### Anregungen aus der Öffentlichkeit (1. Offenlage)

#### 1. Herr Kr. aus Meckenheim mit Schreiben vom 25.05.2009

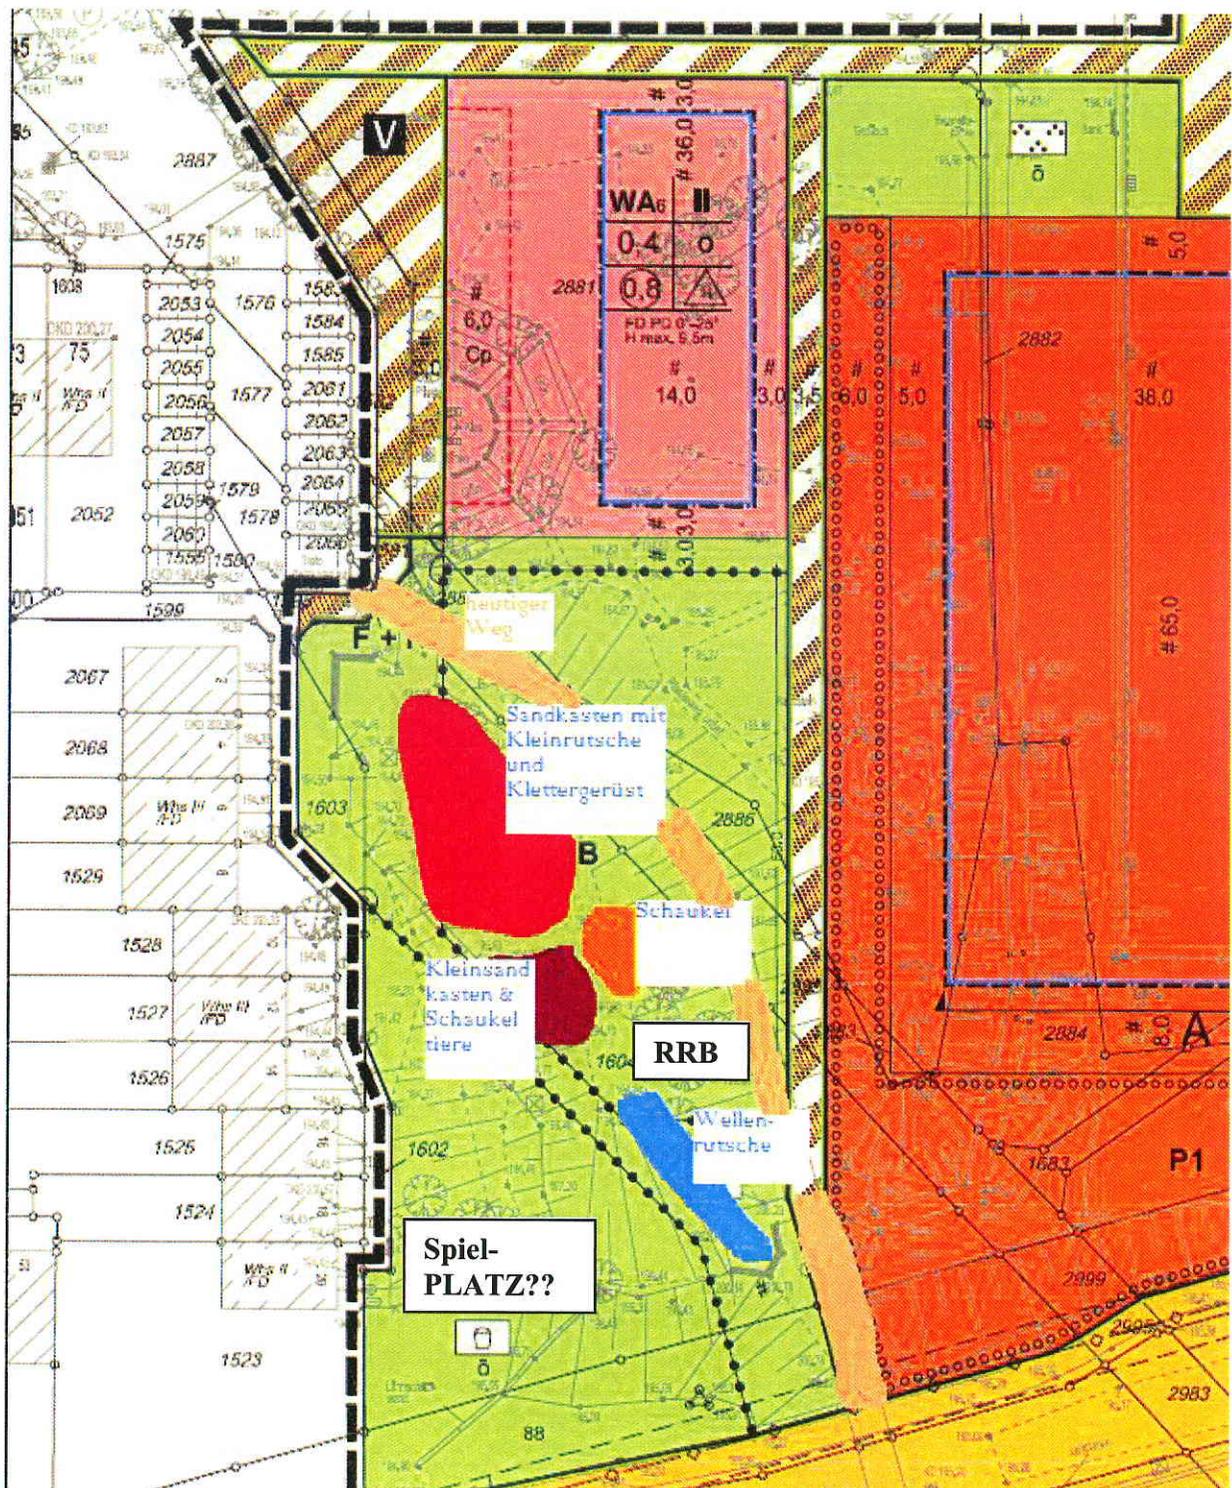
- e) Ebenfalls sollte noch einmal die Frage der Verkehrssicherung zwischen dem Hauptgebiet Merl-Steinbüchel West und den Standorten der Sportplätze aufgeworfen werden. Falls Kinder und Jugendliche diese nutzen wollen, müssen die Wege dorthin anders gestaltet werden. In wie weit der Kreislauf zu einer Anpassung der Ampelkreuzungen in der Nachbarschaft führen muss, sollte nach der Fertigstellung noch einmal überprüft werden.

- f) Die Gestaltung der Wohnbebauung gefällt mir zwar auch immer noch nicht („pfiffig“ kann man die nicht nennen), aber in den Diskussionen wurden mir verschiedene Rahmenbedingungen klar, für die ich zurzeit keine besseren Ideen habe. Dennoch würde ich eine Umgestaltung begrüßen.

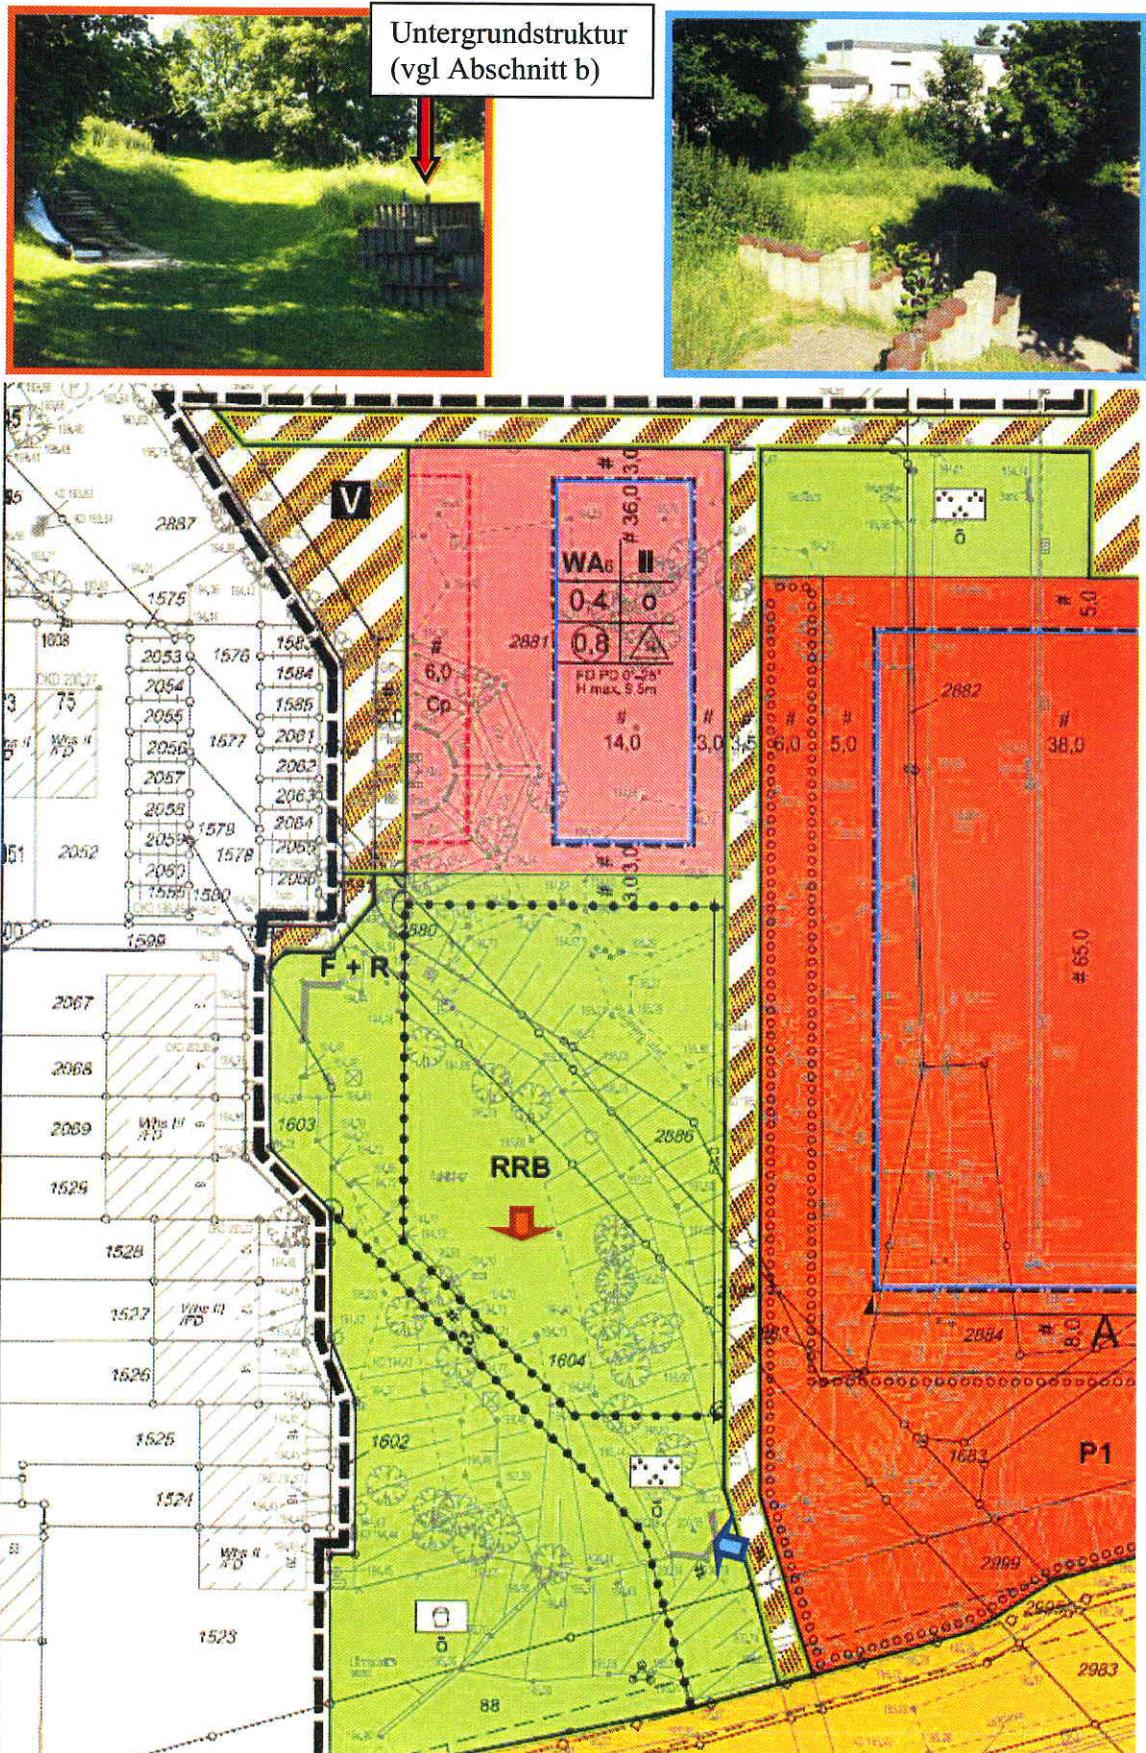
- 1) Ausschnitt aus dem vorgelegten Bebauungsplan aus dem Ratsinfosystem (V\_2009\_00573) vom 21.04.2009, auf dem sowohl die Lage des RRB und des Spielplatzes gemeinsam mit der vorhandenen Anlage, Hangneigung und Wegführung zu erkennen ist (mit der (grob) eingezeichneten heutigen Ausstattung und Lage der Spielgeräte). Man sieht, dass der Spielplatz in der heutigen Form **vollständig (!)** vom Regenrückhaltebecken überlagert wird. Die begrünte Anlage in der „hintersten Ecke“ soll als Spielplatz ausgewiesen werden! Das IST KEIN SPIELPLATZ mehr! ☹
